Ministero dell' Ambiente e della Sicurezza Energetica

Parere n. 196 del 31/08/2023

Progetto	<p>Progetto di un impianto solare fotovoltaico della potenza di 87,78 MW e delle relative opere di connessione alla RTN ricadenti nei Comuni di Minervino Murge (BT), in località Scapanizza, Venosa (PZ) e Montemilone (PZ) e piano agronomico per l'utilizzo a scopi agricoli dell'area</p> <p>ID_VIP: 7988</p>
Proponente	<p>Solar Energy Ventuno s.r.l.</p>

Figura 9. Progetti sottoposti a VIA nazionale nell'area (Fonte: elaborazione della Commissione)

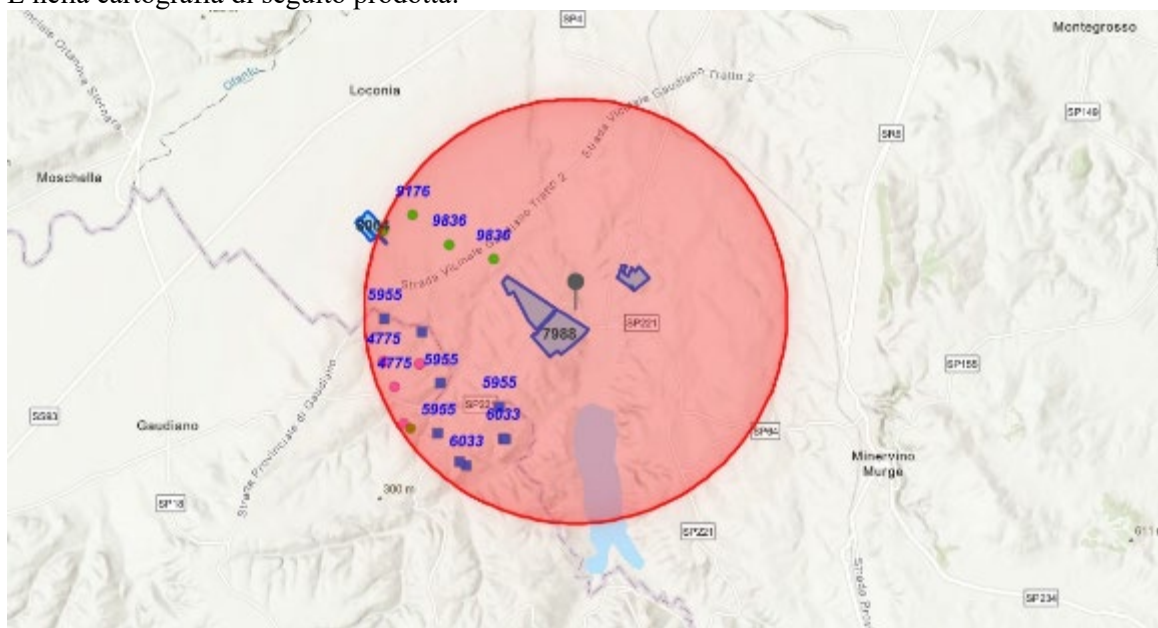
Da una verifica effettuata dalla Commissione sul portale pubblico del MASE "Valutazioni e Autorizzazioni Ambientali" è stato possibile verificare che nell'area, in un raggio di 5 km, insistono 1 impianto fotovoltaico e 6 impianti eolici di cui il SIA omette ogni menzione.

Tali impianti eolici tuttavia si trovano ad una distanza da non creare problemi di gittata.

Pertanto, ad esito dell'analisi documentale e delle verifiche effettuate, la Commissione valuta che a titolo di compensazione per gli impatti sulle componenti biodiversità, suolo e paesaggio, il Proponente dovrà realizzare il restauro ecologico dei bordi delle 2 graticciate vive ai margini delle due aree di impluvio più rilevanti, ricostituendo la vegetazione ripariale integrando gli individui isolati con le specie habitat specifiche, appartenenti alle serie della vegetazione autoctona. Inoltre, dovrà prevedere che le operazioni colturali previste nelle aree attigue alla graticciata non si spingano oltre i 5m dalla stessa e verificare la presenza di rifiuti ed eventualmente segnalarla alle Autorità competenti in modo da provvedere ad operazioni di pulizia anche mettendo a disposizione i mezzi necessari se richiesto, come indicato nella Condizione Ambientale n. 2.

Inoltre, in fase di progettazione esecutiva il Proponente dovrà individuare insieme ai Proponenti dei progetti eolici che prevedono il collegamento alla medesima SE TERNA, i tratti di percorso in comune per il passaggio dei cavidotti. Per tali tratti il Proponente dovrà individuare soluzioni condivise per la risoluzione delle interferenze e prevedere scavi congiunti. Qualora le autorizzazioni di ciascun impianto non giungessero in tempi utili per la posa congiunta dei cavi, il Proponente dovrà presentare un progetto per i tratti in comune che preveda gli spazi necessari per la messa in opera di tutti i cavidotti con un unico scavo e definisca le soluzioni tecniche per l'inserimento successivo delle altre linee in cavo e per la futura manutenzione, come indicato nella Condizione Ambientale n.1.
